14/09/2020 **TECO750 - TECO750 II GEN. - TECO740**

## OGGETTO: NUOVA SCHEDA MBUIX6 PER EQUILIBRATRICI TOUCHSCREEN

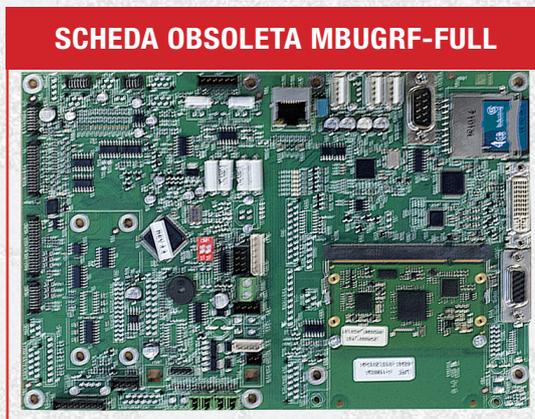
la rapida obsolescenza di alcuni componenti elettronici ha portato alla generazione di una nuova scheda principale denominata **MBUIX6** che sarà impiegata nei **modelli di equilibratrici di alta gamma in versione touchscreen** a partire dal mese di **agosto 2020**.

La nuova scheda **MBUIX6** **sostituisce** la precedente **MBUGRF-FULL**.

Per facilitare la condivisione alleghiamo le foto delle due schede:

Oltre alla sostituzione dei componenti obsoleti la nuova scheda MBUIX6 è stata progettata per utilizzare un nuovo modulo grafico **più performante**, una memoria **RAM integrata**, un secondo canale di acquisizione dei segnali dei pick-up ed un **buzzer di intensità sonora modulabile**.

\* la sostituzione della nuova scheda MBUIX6 automatizzerà la misurazione delle dimensioni ruota come nei modelli di recente produzione mentre la funzione peso nascosto automatico non sarà abilitata. In questo ultimo caso occorrerà disabilitarla manualmente dal menu di configurazione.

Alla prima accensione della scheda ricambio occorrerà attivare il software digitando il **codice di attivazione 832600** come indicato anche nel **TecoNEWS 10/2020**.
